Commentaires relatifs à l'enquête publique sur la rocade nord

Sujet : pollution atmosphérique

Novembre 2009

Tunnel de Croix-Rousse LYON

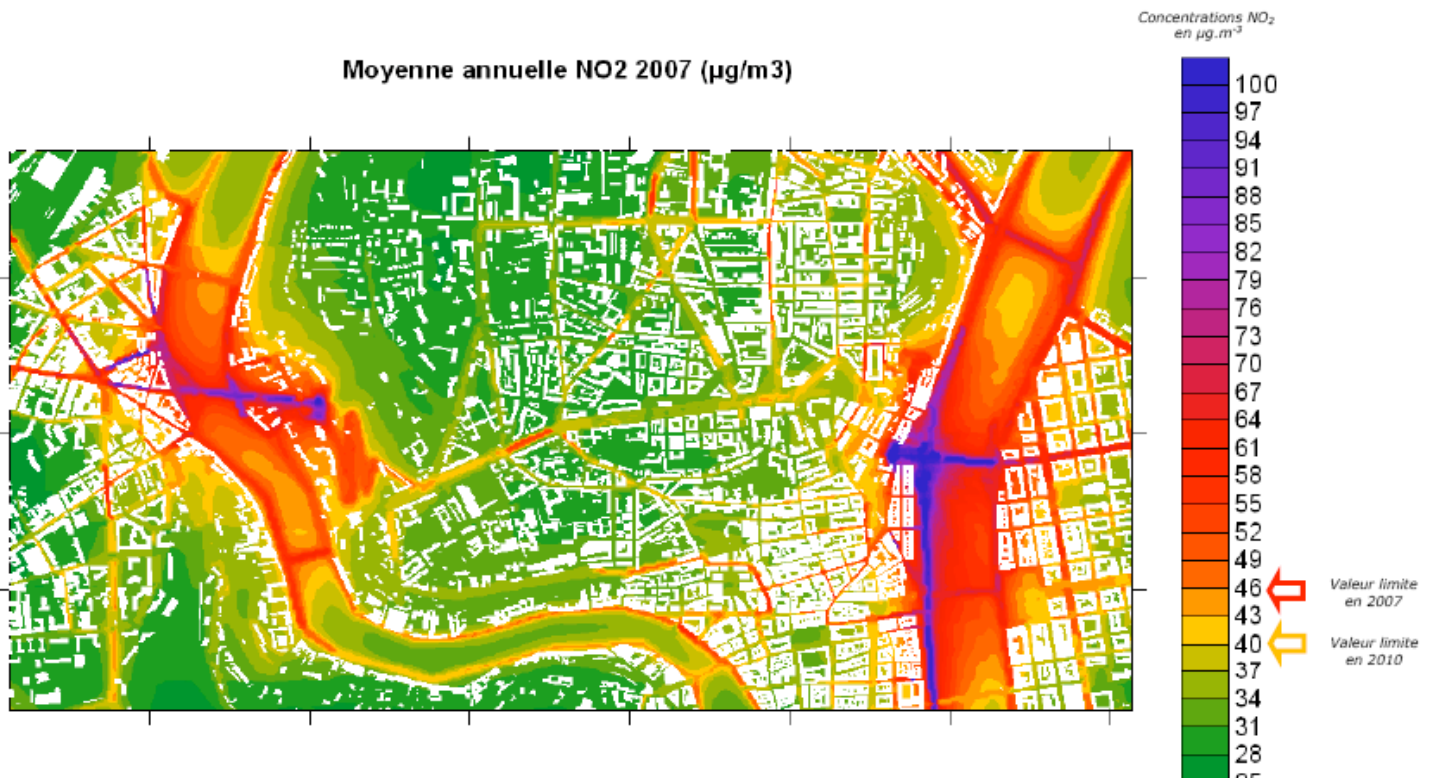
La modélisation de la diffusion de nappes de gaz ou de particules étant un exercice délicat, notamment en milieu urbain, il est recommandé de la comparer à une situation réelle, présentant des analogies avec le cas étudié. Nous avons recherché une infrastructure existante où des mesures de la dispersion de NO₂ ont été effectuées. Nous avons trouvé sur le site Atmo-RhôneAlpes, le rapport intitulé « Etude de la qualité de l'air sur la colline de Croix-Rousse (2007-2008) » de la COPARLY*, dont nous avons extrait la carte ci-jointe : Moyenne annuelle NO₂ 2007 pour le tunnel de Croix-Rousse.

La comparaison avec le tunnel de Croix-Rousse est intéressante à plusieurs titres : les deux infrastructures sont en zone urbaine ; le trafic automobile est du même ordre : environ 50000 véhicules/jour (sans poids lourds) à Lyon et entre 44000 à 57000 véhicules/jour pour la RN suivant les scénarii ; pour la longueur : 1750 m. pour Lyon, 1600 m. pour le tunnel RN auquel il faut rajouter les 1000 m de la tranchée couverte « berges Isère », soit une longueur totale de 2600 m., car il y a une continuité de ventilation entre le tunnel et la tranchée couverte. La quantité de gaz d'échappement produite étant proportionnelle à la longueur tunnel & tranchée couverte, on a pour la RN une quantité de polluants rejetés aux extrémités supérieure de 50 % à la quantité de polluants rejetés par Lyon, qui est donc à minima.

La carte du tunnel de Croix-Rousse a été réalisée à partir de mesures sur des points fixes et mobiles et ensuite, il a été effectué une modélisation cartographique, avec un écart du modèle par rapport aux mesures inférieur à 15 %.

L'examen de cette carte montre que les zones impactées à une concentration de NO₂ supérieure au seuil limite 2010, zones jaunes, oranges, rouges et bleues, s'étendent sur plusieurs centaines de mètres au-delà des extrémités du tunnel. Le trafic important sur les quais du Rhône, à droite, augmente la quantité de polluants, mais on constate que la zone fortement polluée au droit de la sortie du tunnel traverse le Rhône. Coté Saône, à gauche, où le trafic sur les quais est plus faible, la zone fortement polluée s'étend également sur plusieurs centaines de mètres et traverse également la rivière. Même si les conditions de diffusion de la nappe polluante ne sont pas identiques entre Lyon et la RN, mais sachant que pour celle-ci, la quantité de polluants émis est supérieure de 50 %, **la formation d'une zone polluée au-delà du seuil limite de 40 microg/m³ de NO₂ s'étendant sur plusieurs centaines de mètres au-delà des extrémités (tunnel tranchée couverte Isère) de la RN est plausible.** Elle impacterait fortement la moitié sud du CHU, le quartier des Sablons, future zone constructible, l'Ile-Verte pour la sortie est et pour la sortie ouest, le quartier de La Casamaures à Saint Martin le Vinoux, une partie de l'Esplanade et le quartier Jean Macé à Grenoble où des programmes immobiliers sont en cours d'études. Ceci est totalement différent de la conclusion de l'étude d'impact, citée dans le paragraphe précédent. **Une expertise par un organisme reconnu, sur le plan national ou international, pour ses compétences dans le domaine de la diffusion à l'air libre et en milieu urbain de nappes de gaz polluants est nécessaire afin de préciser la zone réellement impactée aux extrémités de la RN pour un scénario 2014.**
